Manitoba Energy Code for Buildings

Regulation 213/2013
Registered December 20, 2013

Adoption of National Energy Code of Canada for Buildings 2011

2(9) The diagrams in Figure A-3.2.3.3. of Appendix A are replaced with the following diagrams.

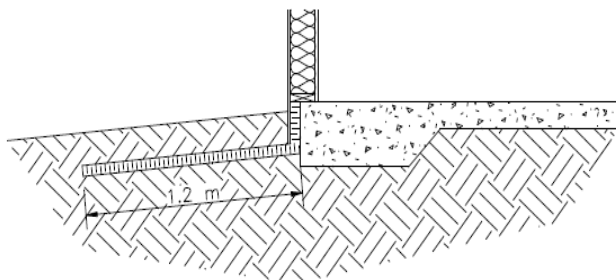
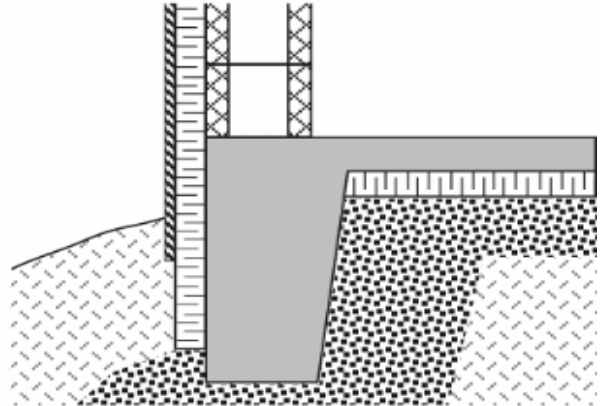
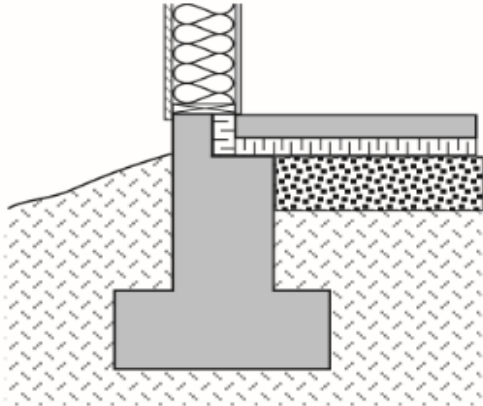
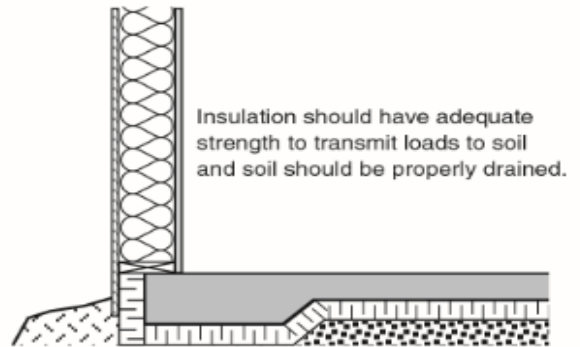
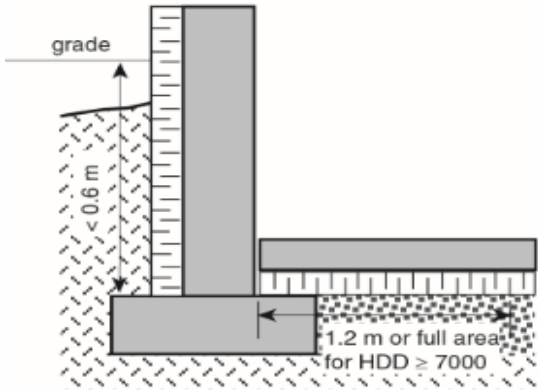
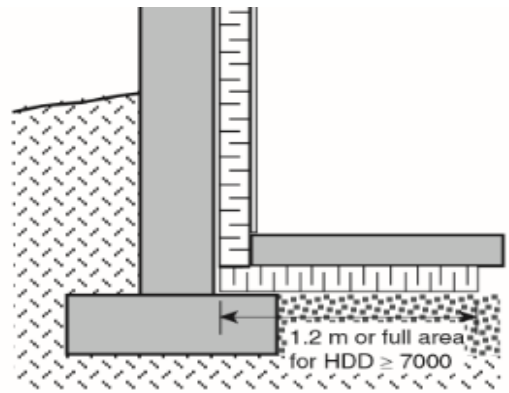
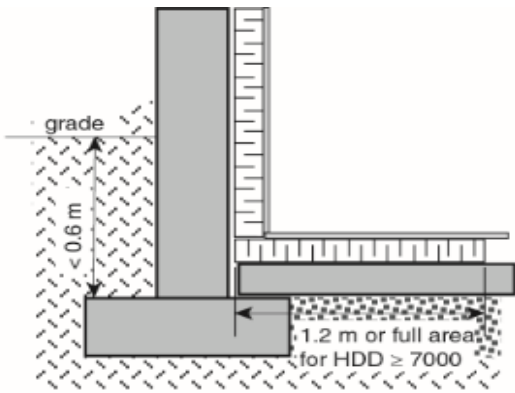
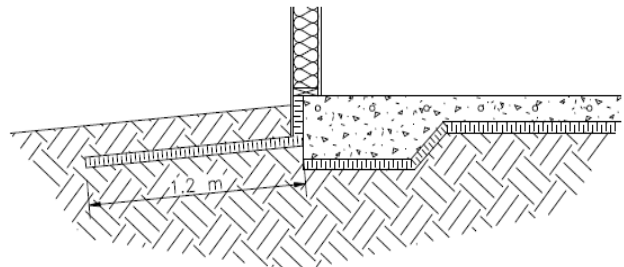
4) Where the top of the footing is less than 0.6 m below the exterior ground level, the same level of insulation stated in Sentence (1) shall be placed

a) on the top or bottom surface of the floor for a distance not less than 1.2m from the perimeter, or

b) below grade extending out from the face of the exterior wall for a distance of not less than 1.2.m (See Figure A-3.2.3.3. in Appendix A.)

2(9) Les schémas de la figure A-3.2.3.3. figurant à l'annexe A sont remplacés par ce qui suit :

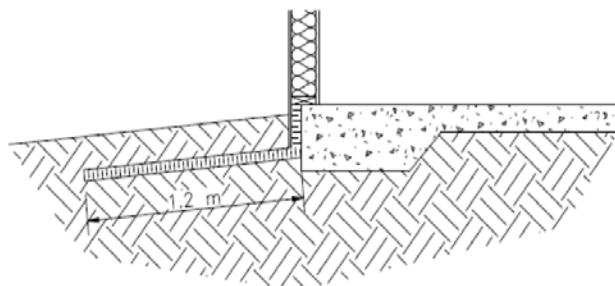
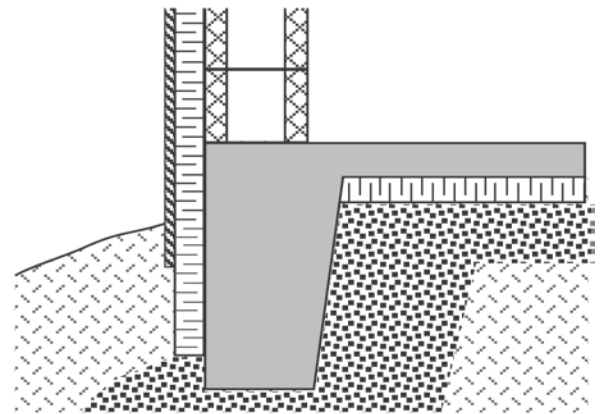
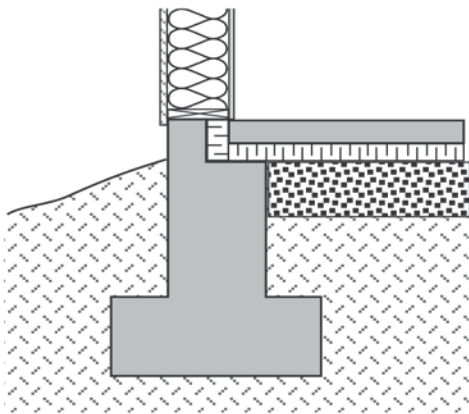
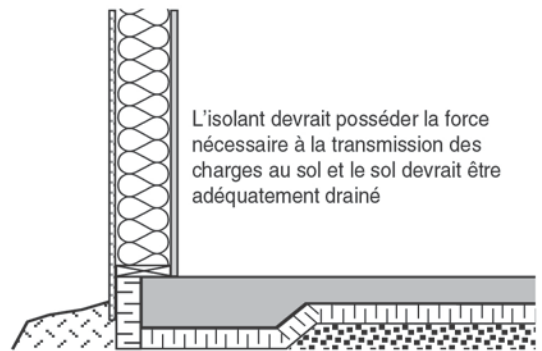
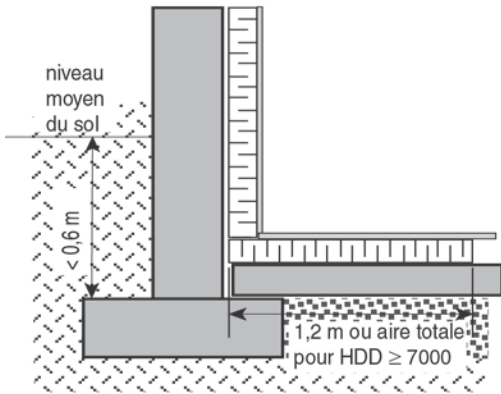
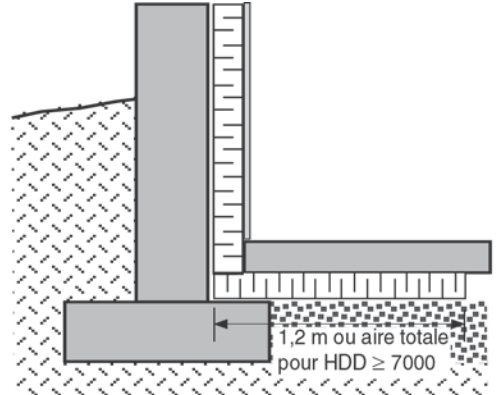
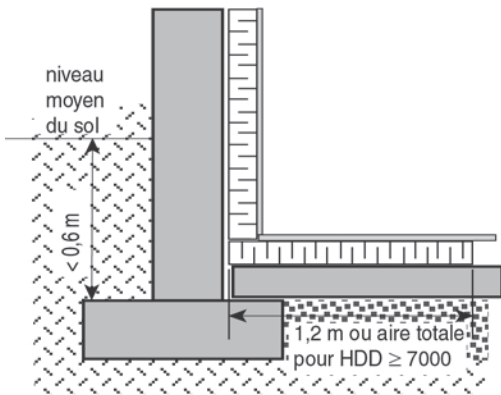
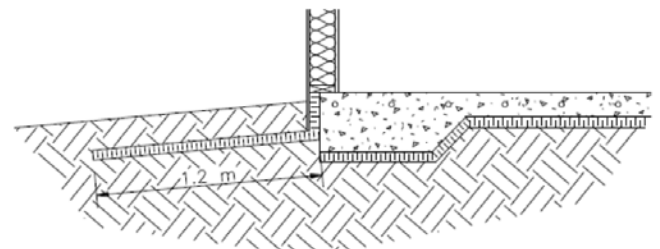
4) Lorsque le dessus de la semelle est à moins de 0,6 m au-dessous du niveau du sol extérieur, le même degré d'isolation que celui exigé au paragraphe 1) doit être assuré, selon le cas :

a) sur la surface ou la sous-face du plancher sur une largeur d'au moins 1,2 m en partour,

b) sous le niveau moyen du sol à partir du mur extérieur sur une largeur d'au moins 1,2 m (voir la figure A-3.2.3.3. de l'annexe A).
